Voorontwerp-bestemmingsplan 'Baroniestraat'.

Boxtel : 24 augustus 2020
ons kenmerk : Z43885/U130507
uw kenmerk : 29 juni 2020
onderwerp : Reactie Concept
bestemmingsplan
Baroniestraat te Boxtel

Inrichtingsschets Baroniestraat Boxtel

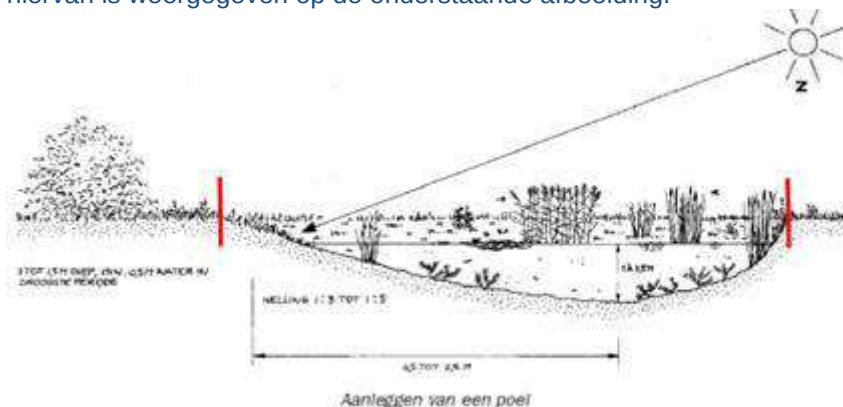
- Zoals in de overleggen besproken is, dient de EVZ-zone op een dusdanige wijze ingericht te worden dat mensen en honden niet gestimuleerd worden om de zone te lopen. Op basis van het huidige inrichtingsplan, wordt hierover geen duidelijkheid gegeven. Op welke wijze wordt hieraan invulling gegeven?

- Ik vraag je op het ontwerp tekening de afstand aan te geven tussen de punt van de bebouwing en de insteek van de watergang en welke zone behoort tot de EVZ. De afstand van gebouw en bijgebouwen tot aan insteek a-watergang dient minimaal 10 meter te zijn en hierop zal in het vergunningstraject worden getoetst.

- Ten behoeve van een geschikt biotoop van de doelsoorten (Kamsalamander en Waterspitsmuis) dient de EVZ nat en drassig te zijn. De voorzieningen dienen aangelegd te worden met een flauw talud zodat amfibieën zich kunnen verplaatsen. Een voorbeeld hiervan is weergegeven op de onderstaande afbeelding.

In het belang van een goed functioneren van de EVZ, vragen wij derhalve nader te concretiseren op welke wijze de voorzieningen worden ingericht. Ik denk aan:

- Berekening van de waterbergingsinhoud per voorziening (lengte x diepte x hoogte en boven GHG van 6,30 m +NAP).
- Op welke wijze de voorzieningen overlopen op Smalwater.
- Op welke wijze de hoogte van toekomstige bebouwing aansluit bij de inrichting van de EVZ-zone en Smalwater. Er moet voorkomen worden dat er een steile overgang plaatsvindt. Kan dit middels een dwarsprofiel worden verduidelijkt?
